車載用リチウムイオン蓄電池の取扱いについて

1 検討の方向性

2 耐火性を有する布で包む方法の例

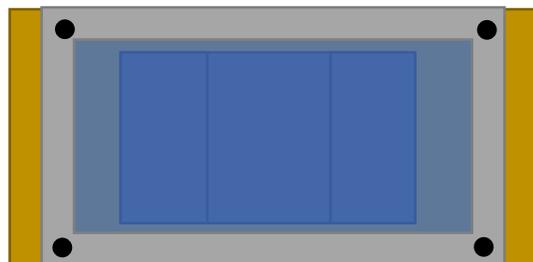
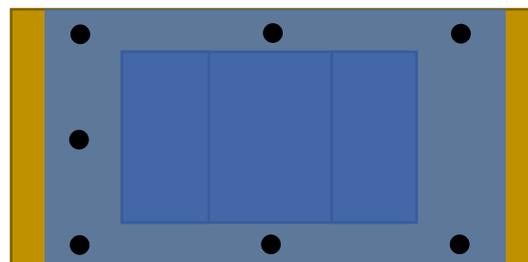
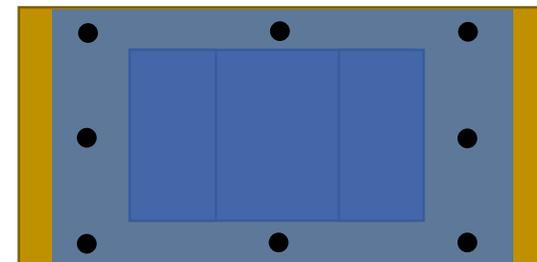
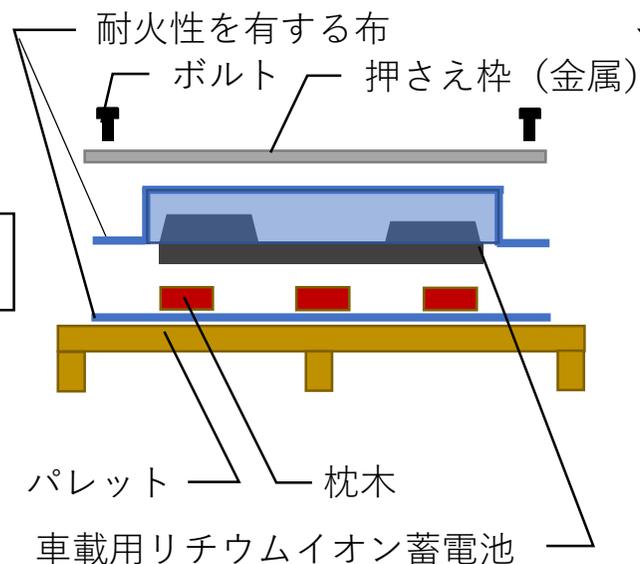
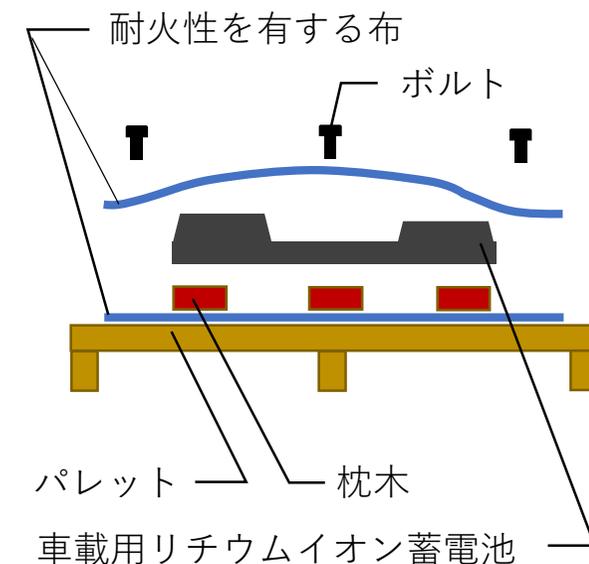
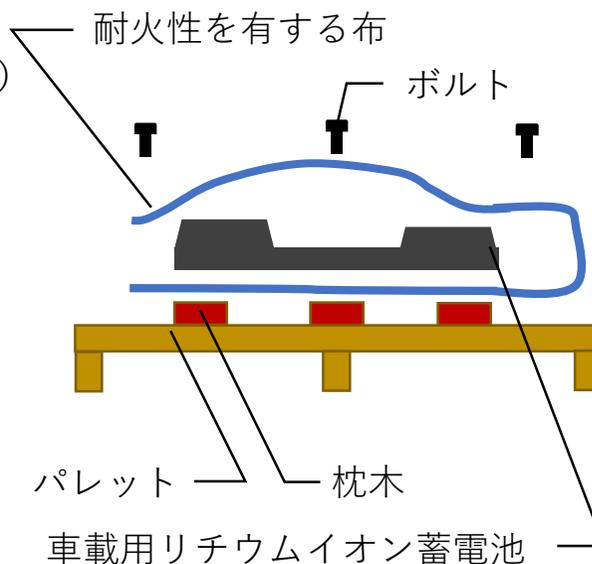
- ・通常の保管時に想定される重力や外力により布がめくれたり隙間ができたといった状況とならなように固定具（上の例であればボルト）の位置を設定する。（ピッチの指定はしない。）
- ・布の内部に枕木等の可燃物を配置することは認める。
